ГОСТ
32696—
2014
(ISO 11961:2008)

ТРУБЫ СТАЛЬНЫЕ БУРИЛЬНЫЕ ДЛЯ НЕФТЯНОЙ И ГАЗОВОЙ ПРОМЫШЛЕННОСТИ

Технические условия

Рисунок В.6 — Виды высадки тел буровых труб

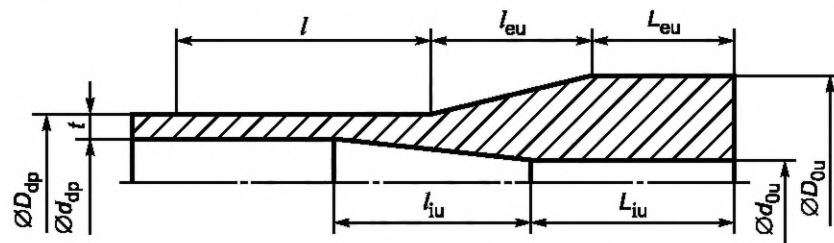
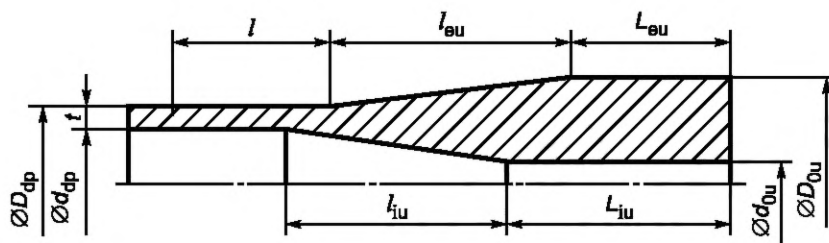
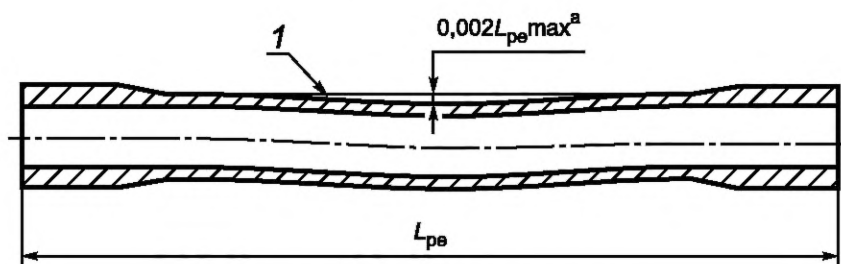
Приложение В. Рисунок В.6. Заменить группы прочности: «X, G, S» на «X, G, S, **V, ESS, XSS и GSS**».

Рисунок В.10 — Соосность высадки тела бурильной трубы и замка

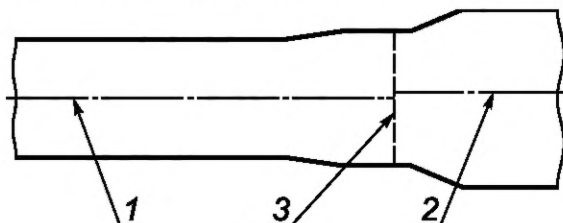
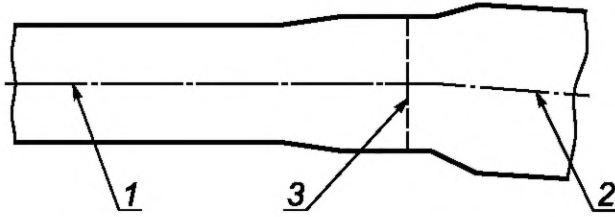
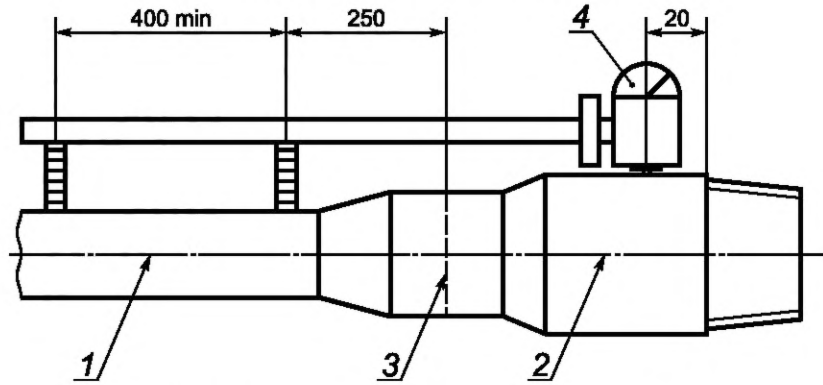
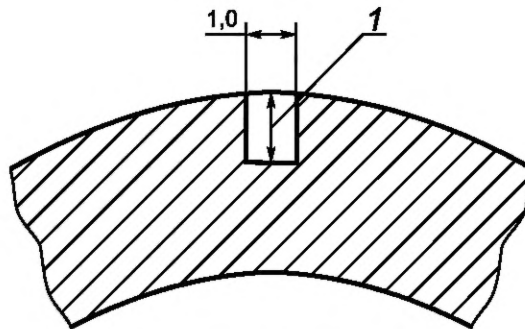
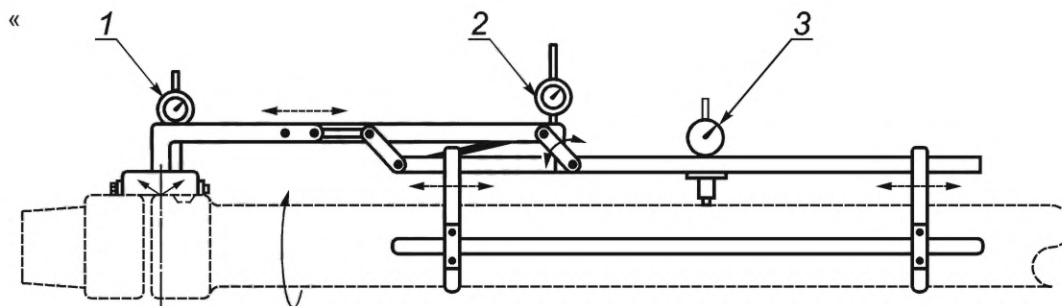
Рисунок В.10 дополнить фрагментом е:

е — Измерение угловой и параллельной несоосности тела бурильной трубы и замка
1 — угловая несоосность; 2 — параллельная несоосность; 3 — прямолинейность трубы».

Рисунок В.12, лист 2

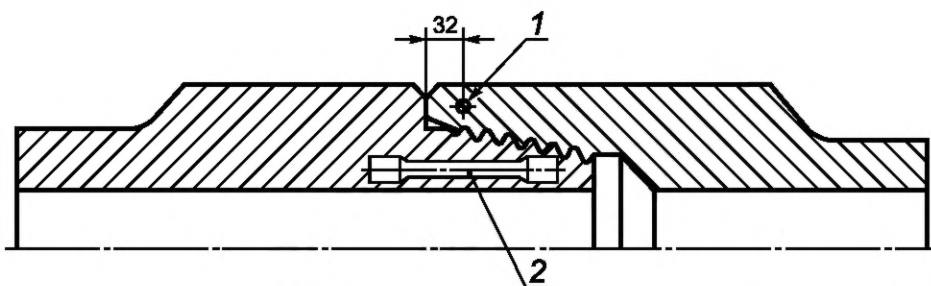
Рисунок В.12, лист 2. Поясняющие данные. Заменить слова: « R_1 — радиус галтели прямоугольного заплечика под элеватор» на « R_1 — радиус скругления прямоугольного заплечика под элеватор».

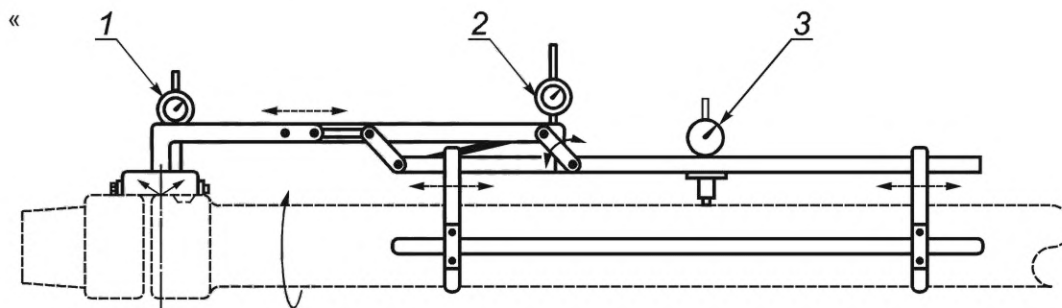
Рисунок В.10 дополнить фрагментом е:

е — Измерение угловой и параллельной несоосности тела бурильной трубы и замка
1 — угловая несоосность; 2 — параллельная несоосность; 3 — прямолинейность трубы».
